«ZXM-Zephyr 1024»

ревизия 00

Исправление ошибок в схеме и плате компьютера.

Местоположение на плате элементов, которые не следует запаивать

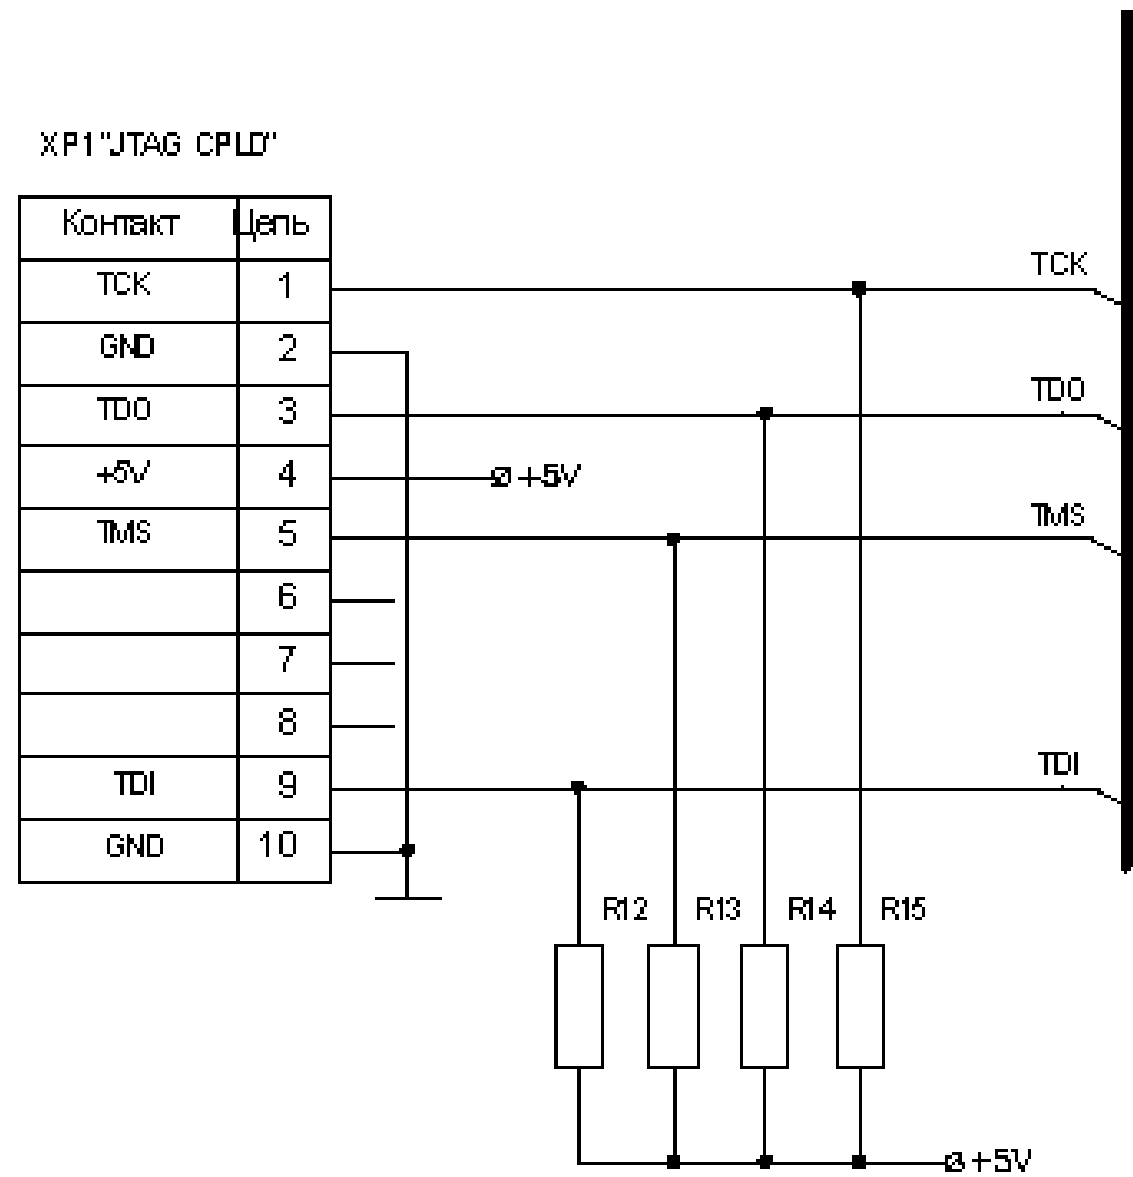
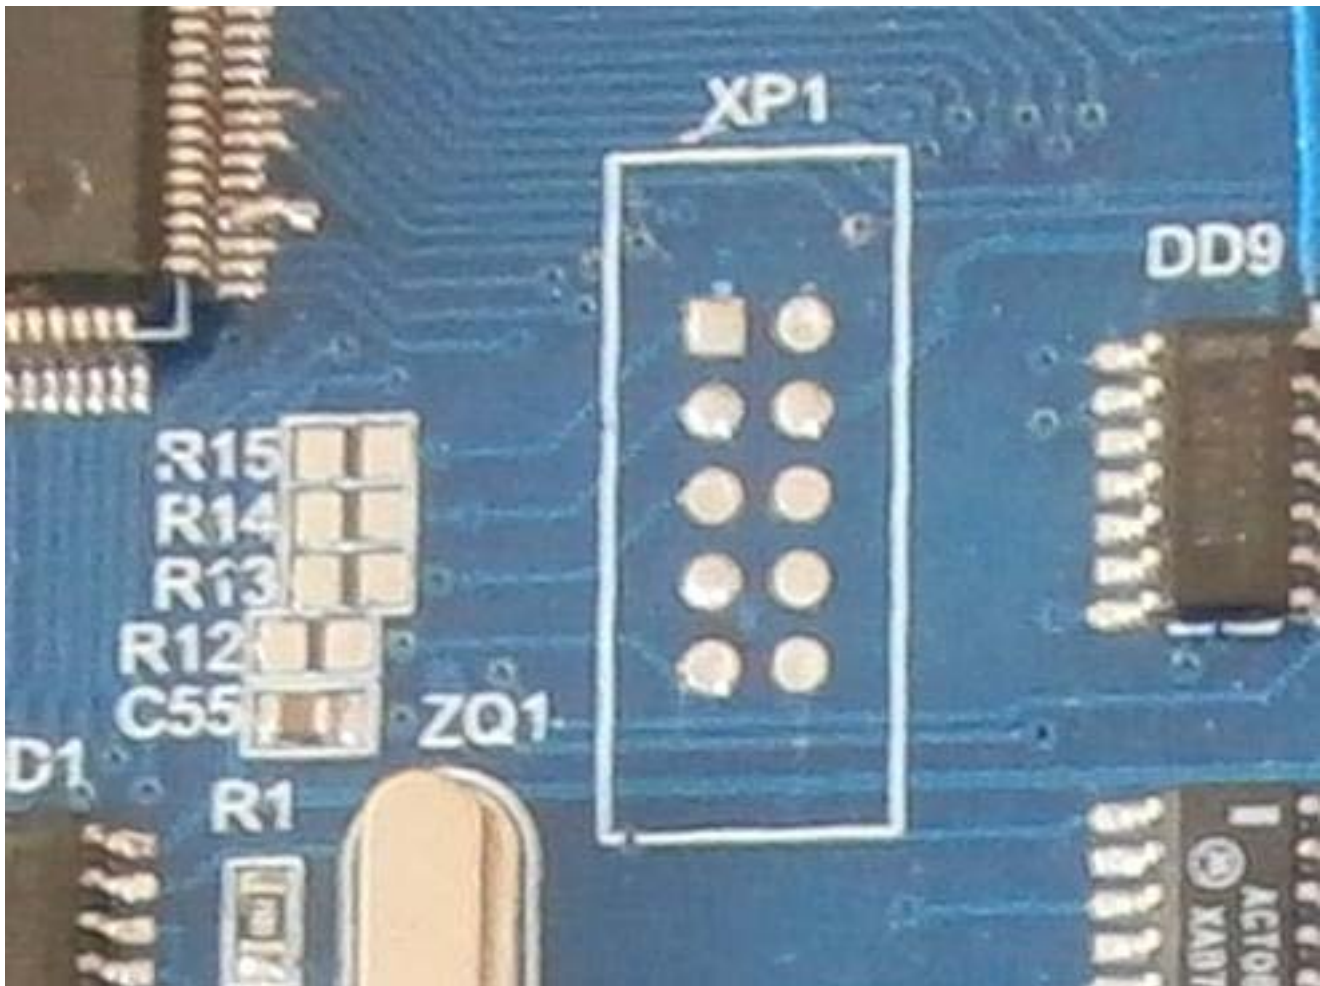
7. *Ненужный интерфейс JTAG* – При проектировании схемы компьютера была допущено досадное недоразумение. На основании технической документации микросхема DD2 (EPF8820A) имеет отладочный разъем JTAG, который как предполагалось задействовать при отладке конфигурации компьютера. Но при более детальном изучении оказалось, что этот разъем не совсем подходит для этих целей, хоть он и называется также как JTAG, только работает в другом режиме. Так что по сути дела получилось, что в компьютере данный разъем избыточен.

Для исправления этого недоразумения достаточно не запаивать элементы XP1, R12...R15.

Местоположение на плате дополнительного конденсатора

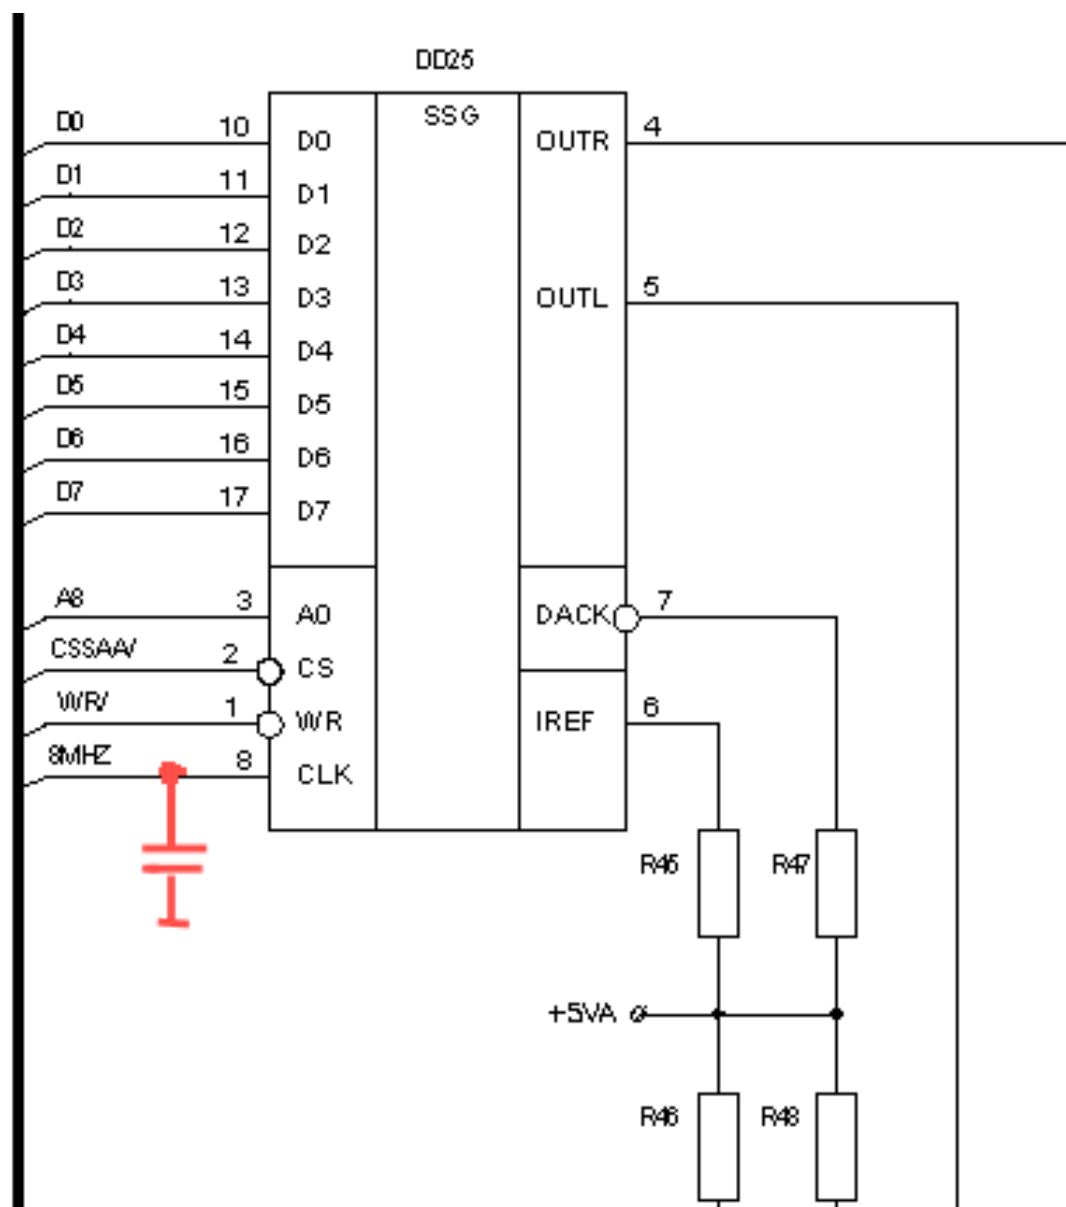
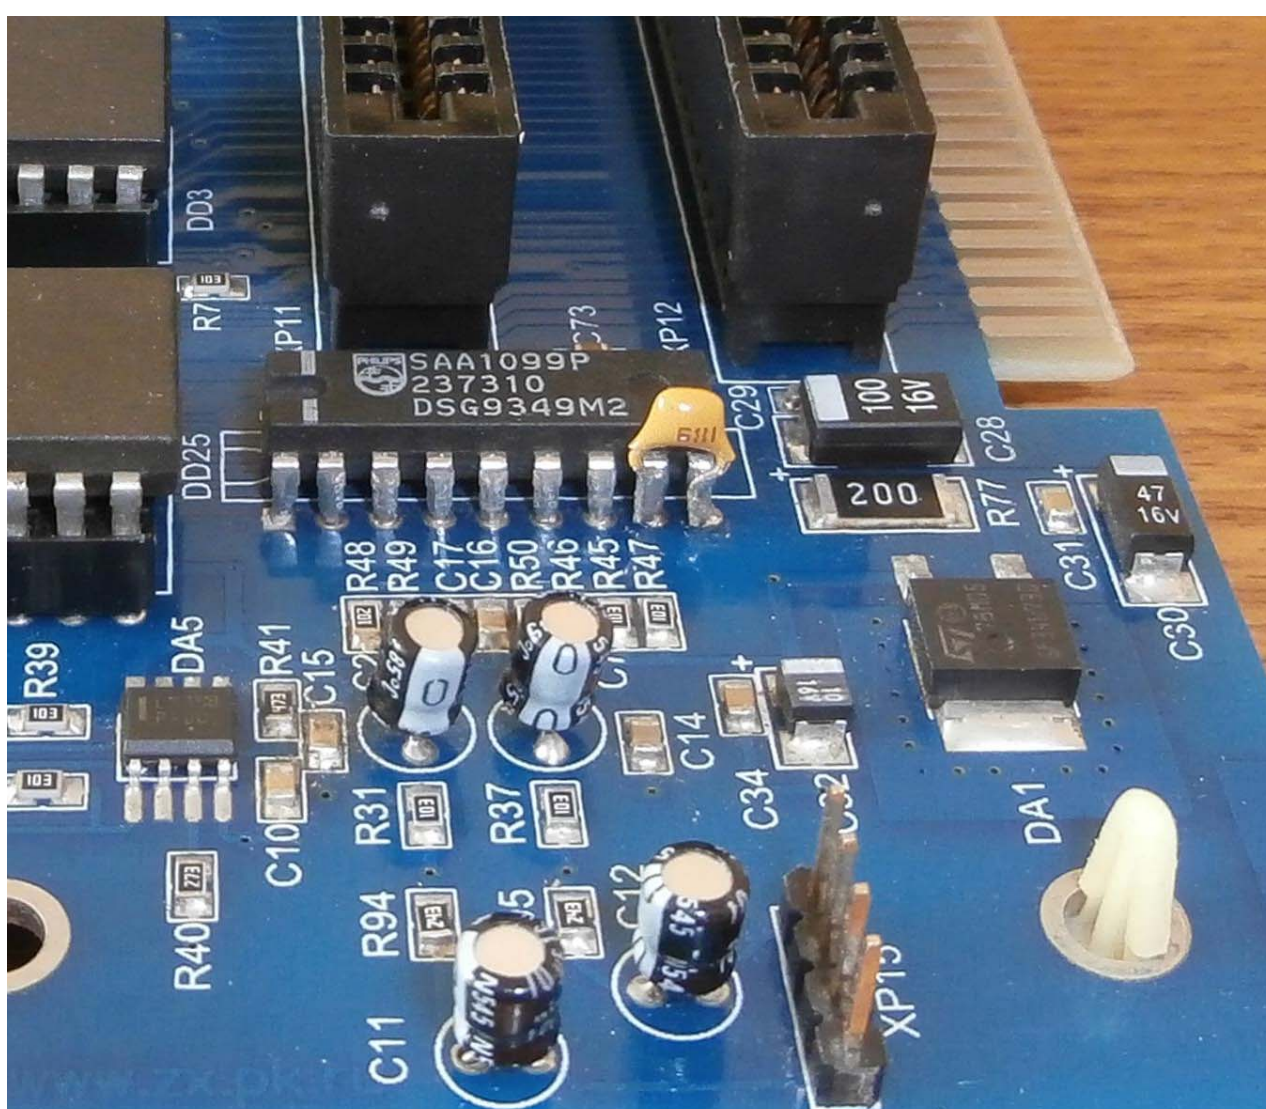
8. *Некорректная работа микросхемы DD25 (SAA1099)* – При проигрывании мелодий через данную микросхему наблюдается посторонний звук, характерный описанию как “рваный динамик”. При детальном исследовании данного вопроса обнаружилось, что искажается немного форма сигнала входной тактовой частоты микросхемы.

Для того чтобы избавиться от постороннего звука, необходимо припаять конденсатор емкостью 470..680 пФ между выводами 8 и 9 микросхемы DD25.

Местоположение данной доработки на плате

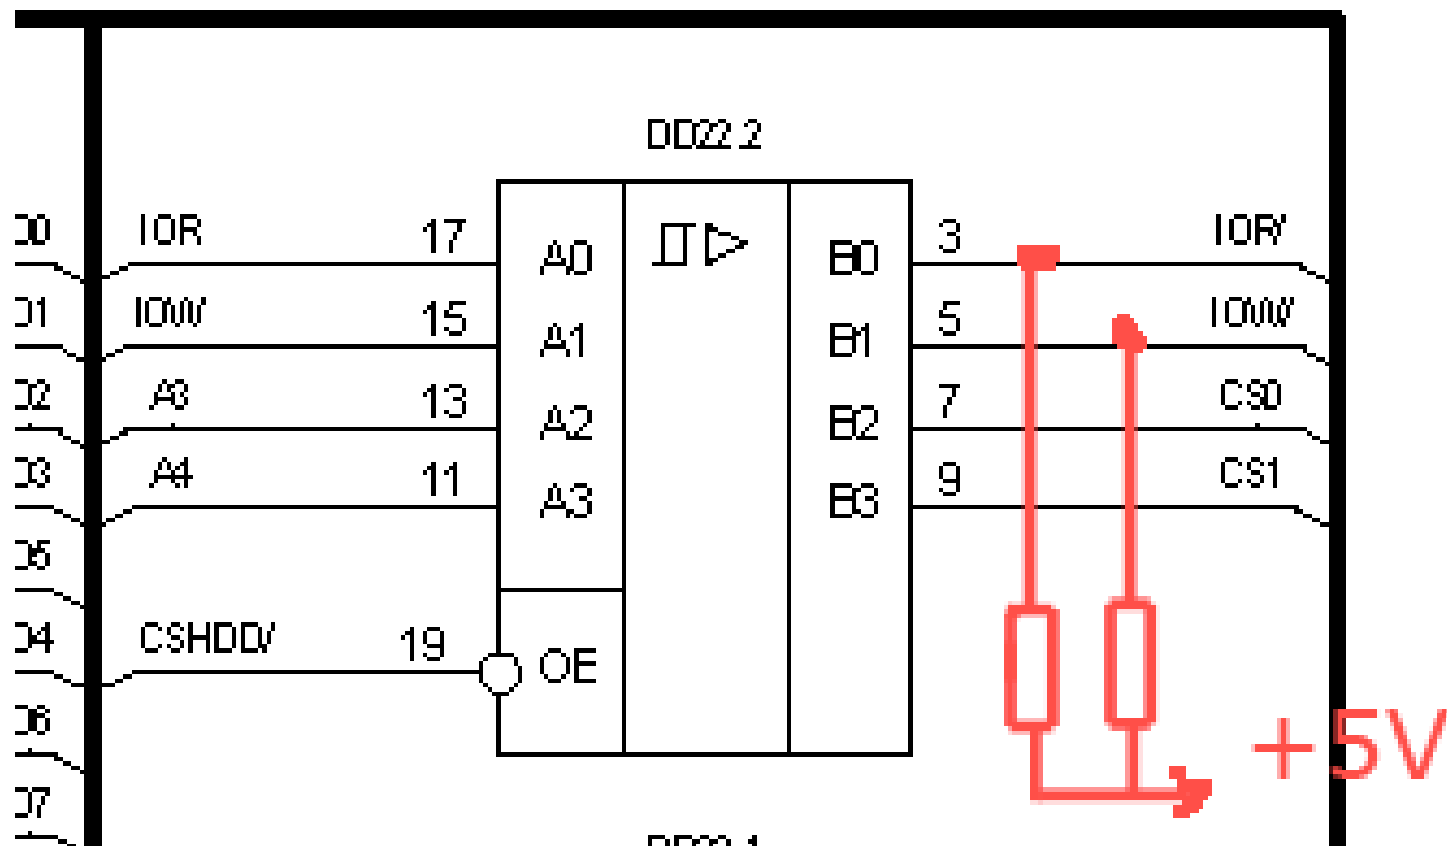
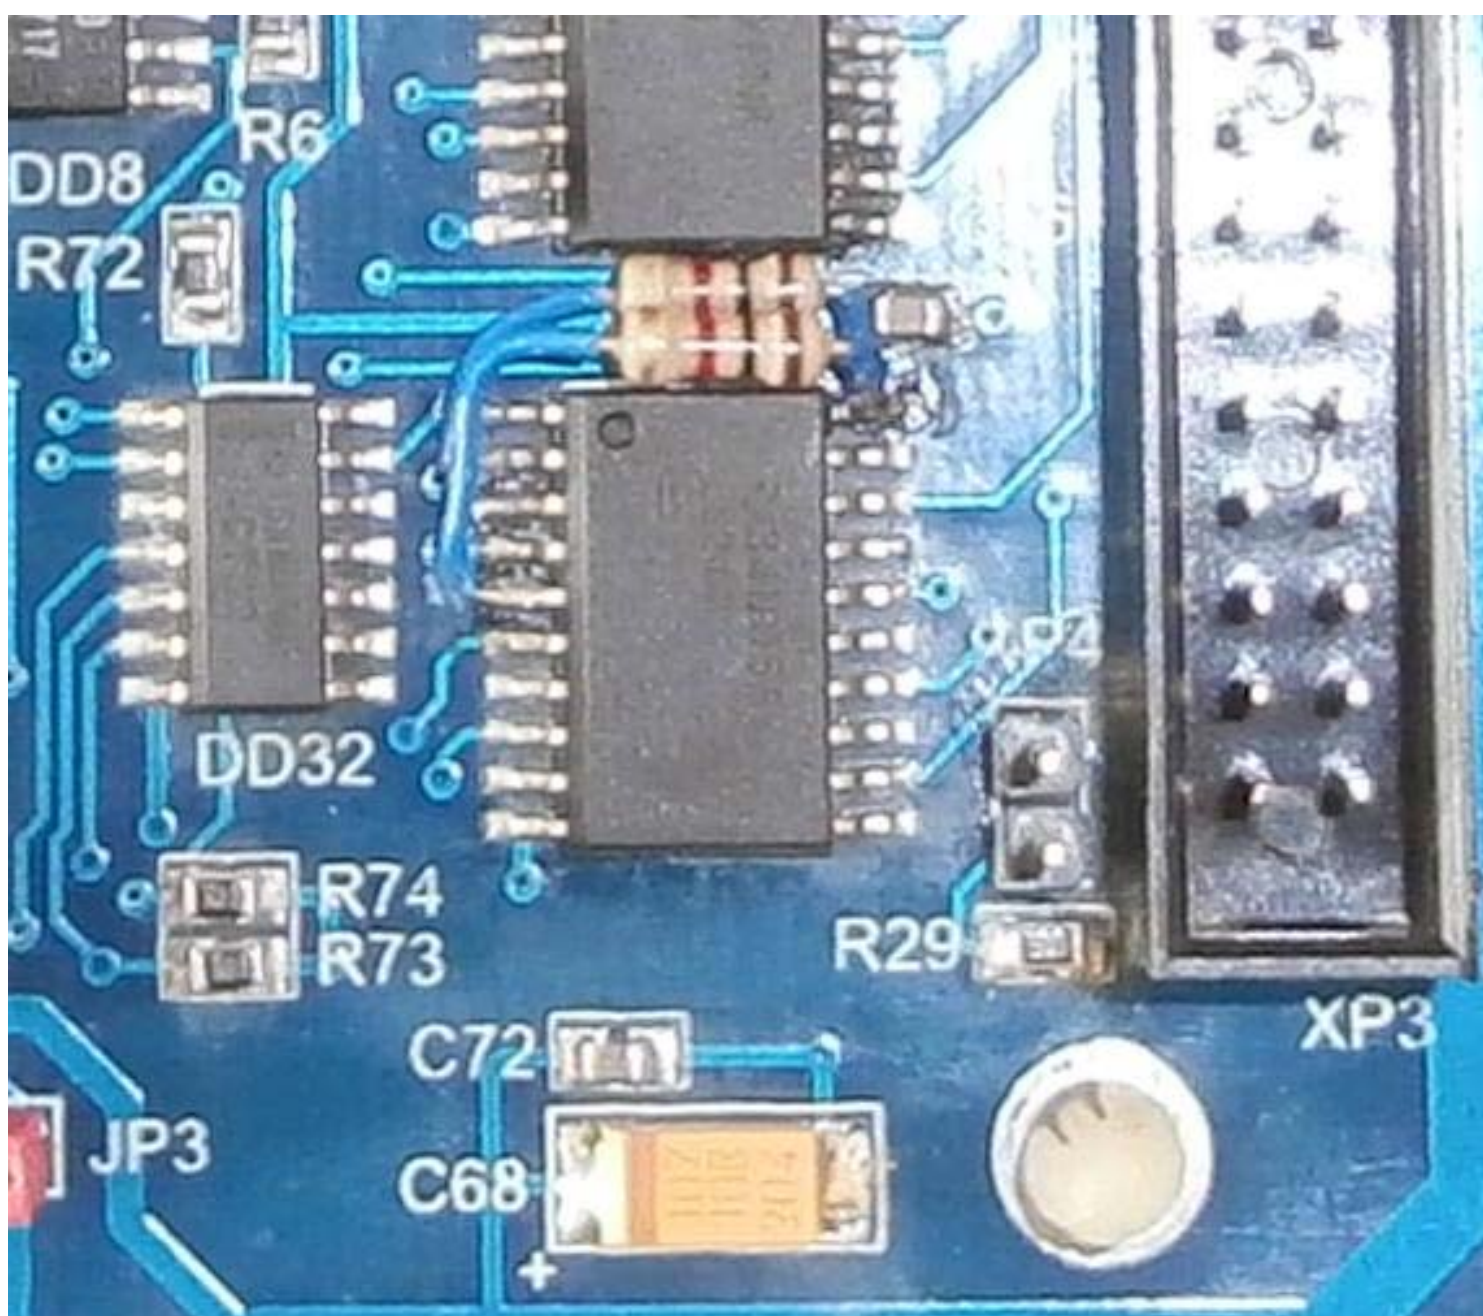
9. *Ошибки в работе контроллера Nemo IDE* – В процессе эксплуатации компьютера обнаружилась нестабильная работа контроллера Nemo IDE. Причиной тому оказалось недостаточные уровни управляющих сигналов IOR/ и IOW/ на микросхеме DD22.

Для улучшения стабильности работы контроллера необходимо припаять резисторы сопротивлением 1 кОм с одной стороны к выводам 3 и 5, а другими выводами к шине питания +5V, например к выводу 20 микросхемы DD22.
